## 改善箇所説明図①

### 基準不適合発生箇所

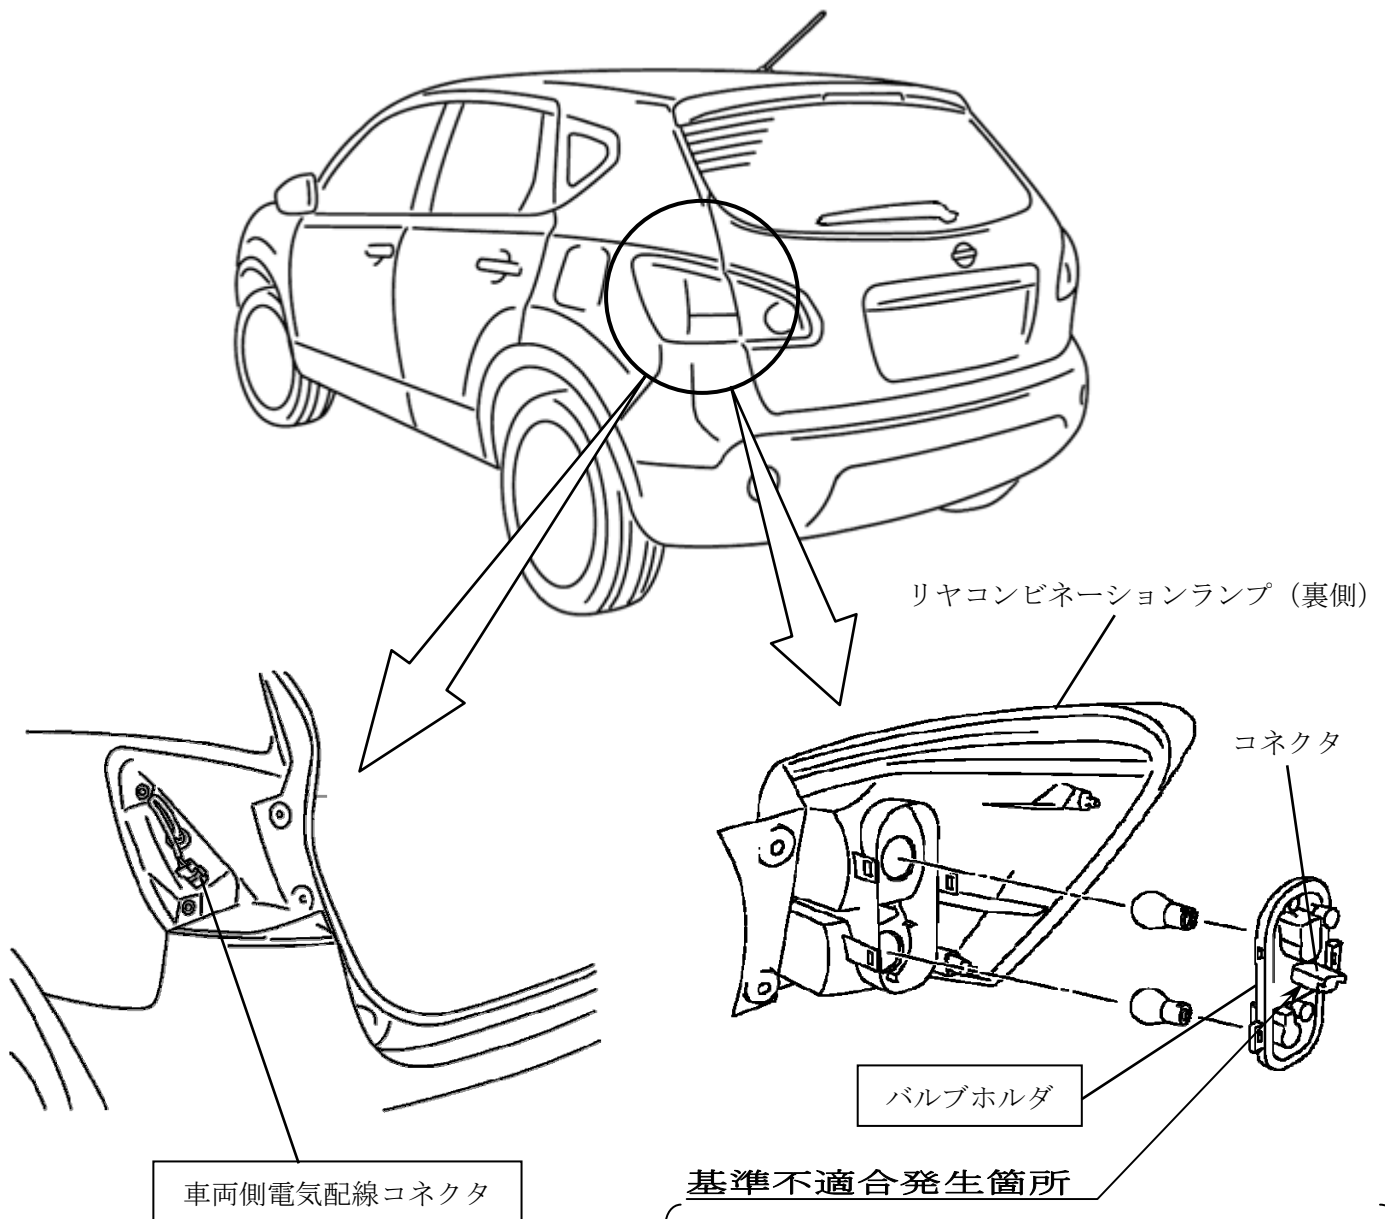
コンビネーションランプ（尾灯、制動灯及び方向指示器）のバルブホルダにおいて、電気配線の接続コネクタ部の端子が変形しているものがある。そのため、当該端子の接点部に絶縁物質が生成されて導通不良となり、当該ランプが点灯しなくなる、又は、方向指示器が正常に作動しなくなるおそれがある。

全車両、当該バルブホルダを対策品に交換するとともに、車両側電気配線コネクタを新品と交換する。

識別：銀色のシールをモデルナンバープレートの右横に貼り付ける。
